# ENQUÊTE PUBLIQUE

**Installation classée pour la protection de  
l'environnement**

**Demande d'autorisation de prolongation de  
l'exploitation de l'installation de stockage de déchets  
non dangereux (ISDND) sise sur le plateau de l'Arbois à  
Aix-en-Provence et d'institution de servitudes d'utilité  
publique sur des parcelles situées sur le territoire des  
communes d'Aix-en-Provence et de Vitrolles**

# RAPPORT D'ENQUÊTE

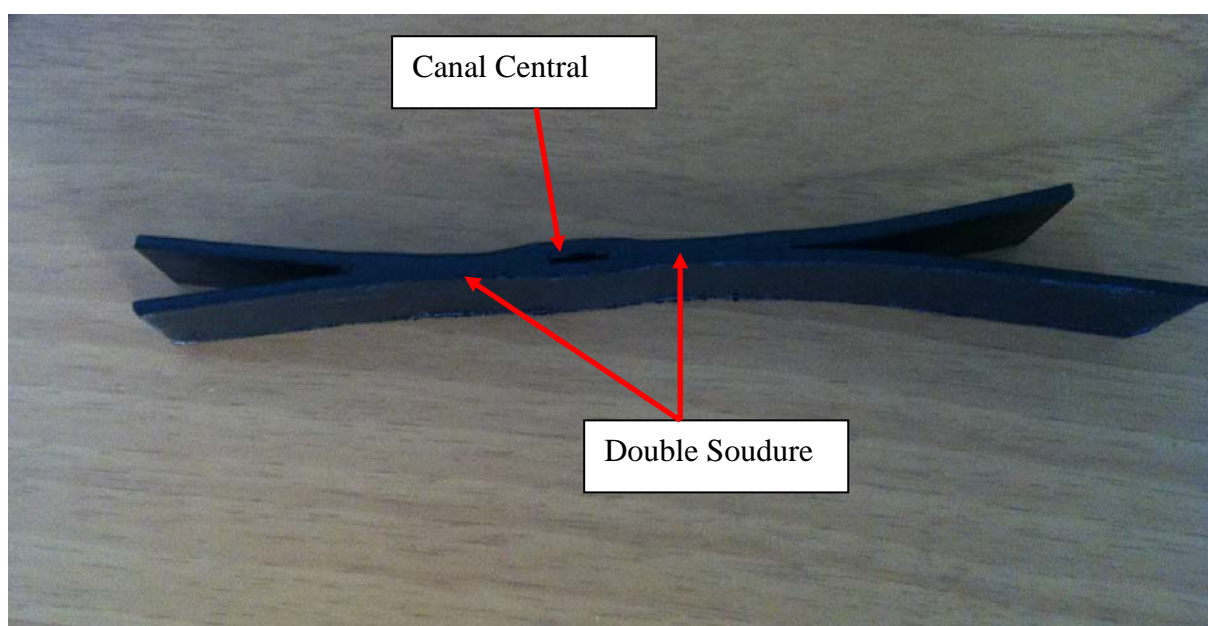
### **8/ Comment sont contrôlés la résistance et l'étanchéité des raccordements de la membrane en PEHD ?»**

Afin de garantir l'efficacité des dispositifs étanches, les travaux de pose d'étanchéité active des casiers déchets font l'objet des prescriptions particulières suivantes :

- Choix des matériaux : exigence de produits manufacturés de certifié « Asqual » ;
- Compétences pour réaliser ce type prestations : exigence de niveau de qualification des opérateurs ;
- Contrôle, vis-à-vis des règles de l'Art, des réalisations et notamment conformité à l'ensemble des recommandations faites par les CFG (Comité Français des Géosynthétiques).

Les contrôles réalisés en phase exécution sur les géomembranes sont les suivants :

- L'entreprise de travaux réalise un double contrôle interne/externe des ouvrages ;
- En parallèle un contrôle extérieur est réalisé par un organisme tiers spécialisé. Cet organisme vérifie les points suivants :
  - Compatibilité des produits utilisés avec les exigences du cahier des charges ;
